**UPU sportsko-rekreacijske zone i djela naselja
u Ronjima**

IZVJEŠĆE O JAVNOJ RASPRAVI

**REPUBLIKA HRVATSKA
PRIMORSKO - GORANSKA ŽUPANIJA
OPĆINA VIŠKOVO**

ZDL ARHITEKTI d.o.o., Rijeka
Bojan Bilić, dipl. ing. arh.,
ovlašteni arhitekt-urbanist
Siniša Zdjelar, dipl. ing. arh.,
ovlašteni arhitekt

PREDMET: Prigovor na prijedlog Urbanističkog plana uređenja sportsko-rekreacijske zone i djela naselja u Ronjgima

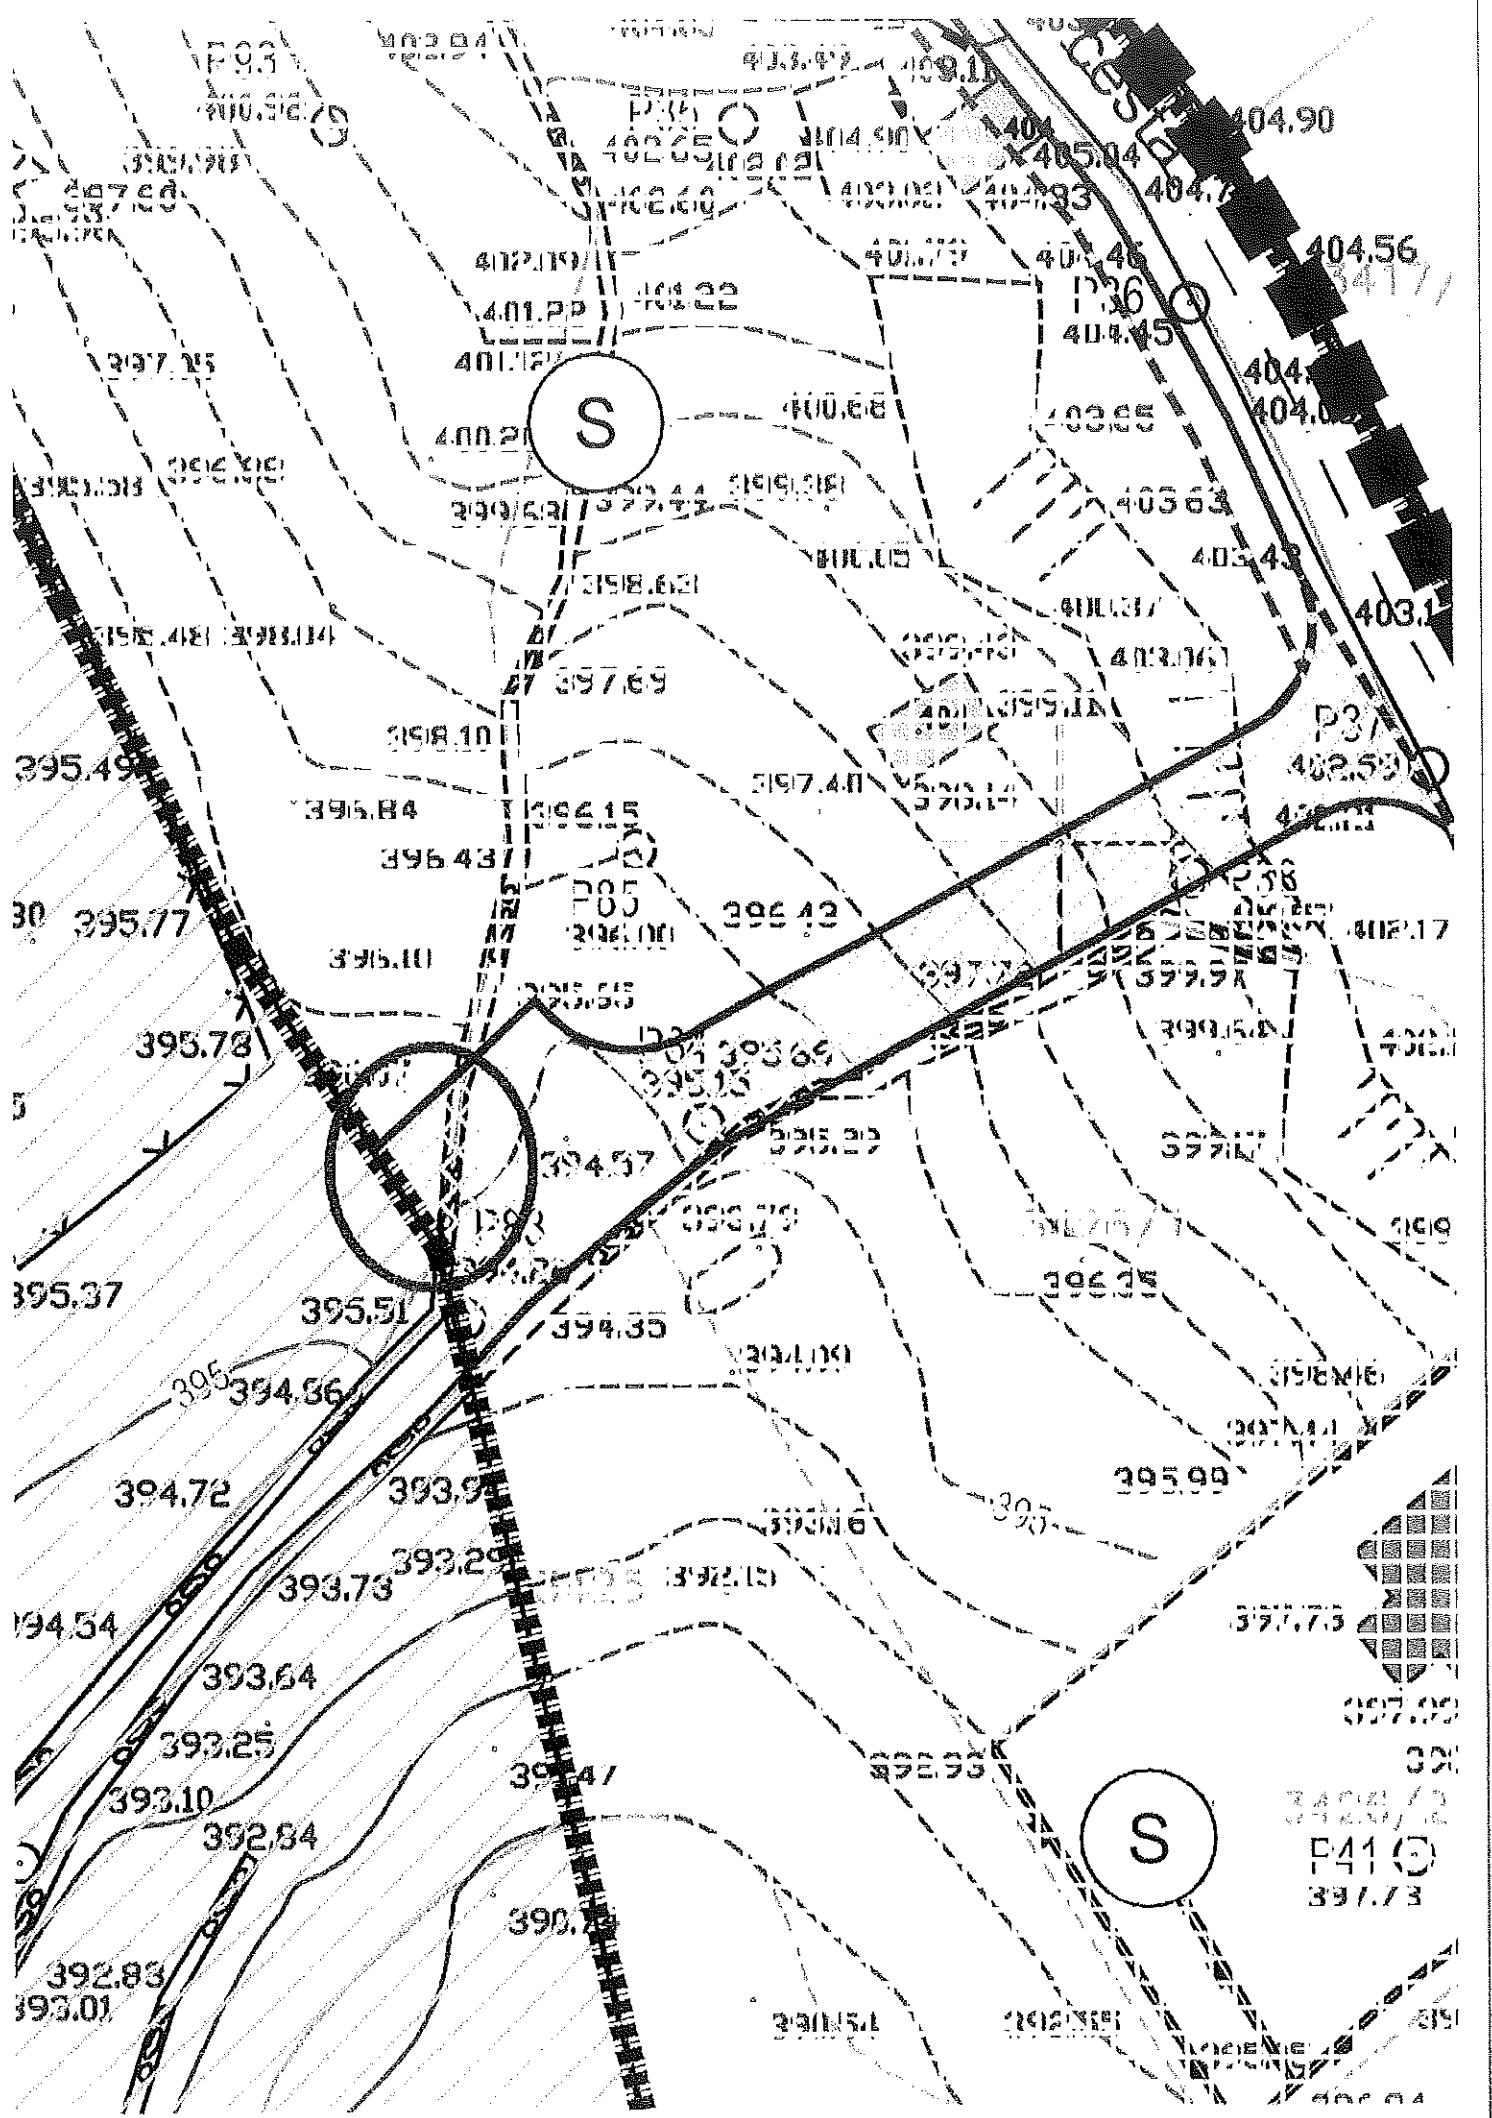
Nakon uvida u dokumente na javnom izlaganju imamo primjedbu, a vezana je uz pješačku stazu tj okretište za interventna vozila (vidi se na slici dva u prilogu).

Dio okretišta na kraju navedene staze je ušao na naš teren (zaokruženi dio na slici dva), te Vas molimo za korekciju istog da ne bude u našem dijelu zemljišta.

8.	15.11.2017.	Ivana Lučić Špelić		PRIMJEDBA SE PRIHVAĆA
9.	04.12.2017. <i>(Primjedba pristigla izvan roka)</i>	Županijska uprava za ceste Primorsko-goranske županije Nikole Tesle 9/x 51000 Rijeka	Budući južni dio obuhvata Plana omeđuje javna cesta Ž 5055 (definirana kao GU)dionica Viškovo-Saršoni, mišljenje je da se granica plana treba definirati po liniji zadnje točke poprepčnog profila ceste, na način da se javna cesta ili izuzme iz obuhvata Plana ili da cijela u punom profilu uđe u obuhvat. Navedeno bi pojednostavilo dobivanje dozvola s obzirom na planiranu rekonstrukciju u djelovima ceste izvan obuhvata plana. Uz navedeno kako dionicom prometuje linija javnog prijevoza, a stajalište je na spoju SU2 sa GU, treba predviđjeti novo stajalište.	PRIMJEDBA SE DJELOMIČNO PRIHVAĆA Iako se dio ceste Ž 5055 nalazi u obuhvatu UPU-a, a dio izvan, problem kod dobivanja dozvola bi trebao biti anuliran činjenicom da je dio izvan obuhvata UPU-a pokriven planom šireg područja, odnosno PPUO Viškovo. Uvjeti rekonstrukcije ceste će biti odgovarajuće preuzeti iz plana višeg reda Respektirajući zahtjev za ugibalištem, ukazuje se da je isto prikazano u grafičkom dijelu kao cestovno proširenje na sjevernom dijelu ceste Ž 5055, a grafički je preneseno istovjetno rješenju iz lokacijske dozvole, s kojom je podnositelj primjedbe bio suglasan.
